改善箇所説明図

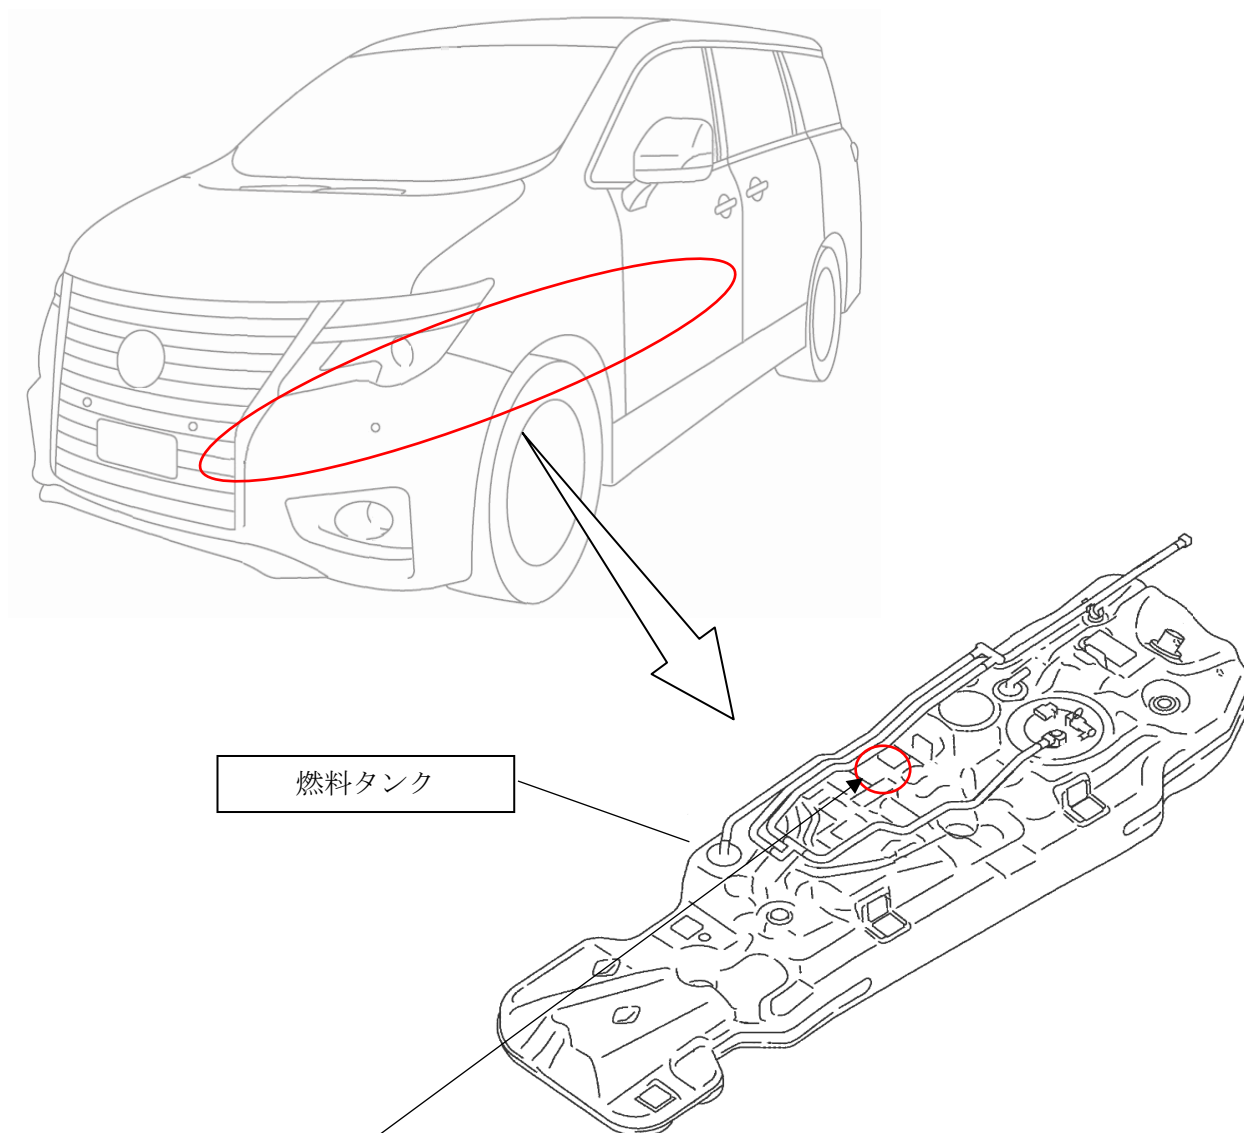
基準不適合発生箇所

燃料タンクにおいて、製造工程が不適切なため、燃料タンク上面の構成部品が適切に溶着されていないものがある。そのため、使用過程における車両振動等により溶着部の一部が剥がれ、燃料を満タンに給油すると当該溶着部から燃料が漏れるおそれがある。

改善の内容

全車両、燃料タンクの製造番号を確認し、該当する場合は良品と交換する。

識別：銀色のシールをモデルナンバープレート内に貼り付ける。
